Rep No. B22059
2022年11月14日
富士電機機器制御株式会社
事業統括部

高圧受配電用デジタル多機能リレー F-MPC60G シリーズ USB コネクタ用ダストカバー変更のお知らせ

F-MPC60Gシリーズ USB コネクタ用ダストカバーの変更

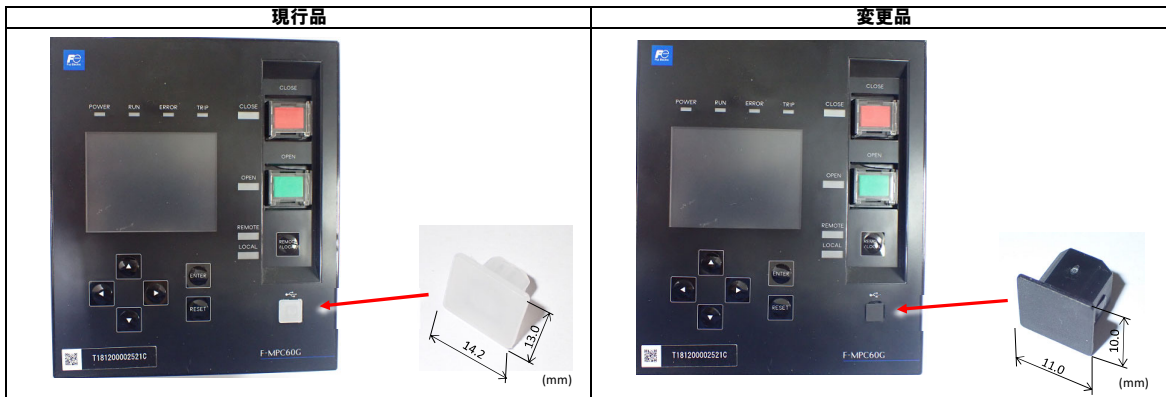
(1)メーカ・形式が変更となります(オムロンXM7Z-0002→テクノベインズUSBBCAPK-B0)。

これにより外形寸法および色味が変わります。

- ・表面部寸法(mm):14.2×13 → 11×10
- ・色味:乳白色・半透明 → 黒
